品番	TK 50-1SX B	品名	台付シングル13 (イオン水生成器) (台所)	1 / 3
----	-------------	----	-------------------------	-------

金具補修品注意情報	C_0028
件名	シングル本体部交換時の注意事項
対象製品	TK50-1XB,TK50-1RXB,TK50-1SXB

延長用フレキホース

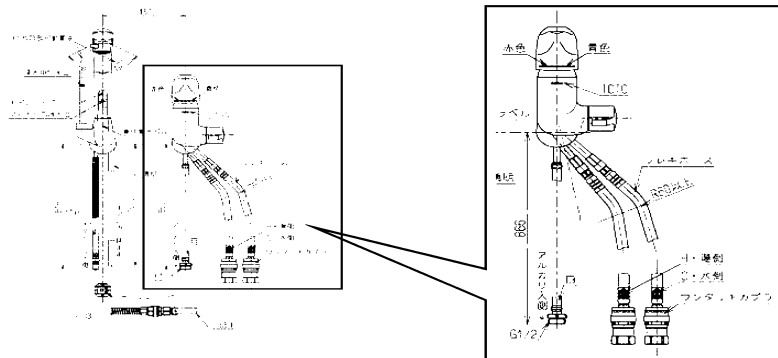
対象製品におきましては、 で囲われたシングル本体部交換の際は、給水ホースが既存止水栓に届かないため、延長用のフレキホースを追加で手配が必要です。

また、アルカリ入側の寸法が 866mm⇒1800mm に長くなります。(ご使用には問題はありません)

シングル本体部、フレキホースの品番につきましては、Q&Aにてご確認ください。
